**Avis délibéré de la mission régionale d'autorité
environnementale sur la mise en compatibilité du PLU de
la commune de Villefranche d'Allier (03) dans le cadre de
la déclaration de projet du parc photovoltaïque au lieu-dit
"Les Chaumas" (03)**

Avis n° 2023-ARA-AUPP-1286

Avis délibéré le 16 août 2023

Figure 4: Cartographie des zones humides. Source dossier.

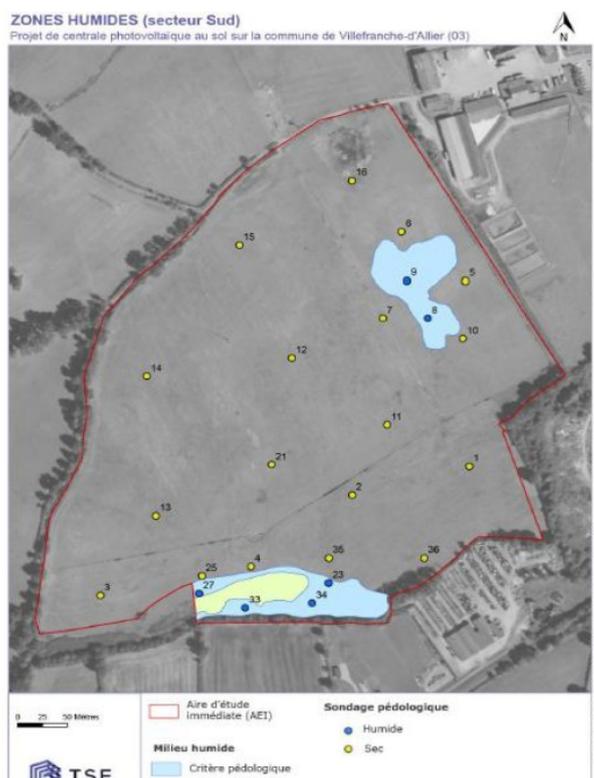
Le dossier indique la présence de deux secteurs humides sur le périmètre concerné par l'évolution du document d'urbanisme. Il souligne également que la présence d'une des zones humides a été déterminée exclusivement par des critères pédologiques⁹. Cependant dans le même temps une cartographie des parcelles étudiées montre que des sondages pédologiques ont été pratiqués sur le périmètre de projet en plus des observations basées sur la végétation hygrophile¹⁰. Il est nécessaire de préciser les conditions dans lesquelles ont été réalisés ces sondages, ainsi que la mé-

thode employée, la période ... Le détail des résultats de ces sondages n'est pas présent dans le dossier, ou en annexe de celui-ci. Ces points seront à compléter.

L'Autorité environnementale recommande de compléter l'analyse sur les zones humides et le cas échéant de proposer des mesures ERC adaptées. Elle recommande également de prendre en compte la présence du cours d'eau et de s'assurer que l'évolution du document d'urbanisme permettant la réalisation d'un parc photovoltaïque au sol n'aura pas d'incidence sur le bon fonctionnement de ce cours d'eau.
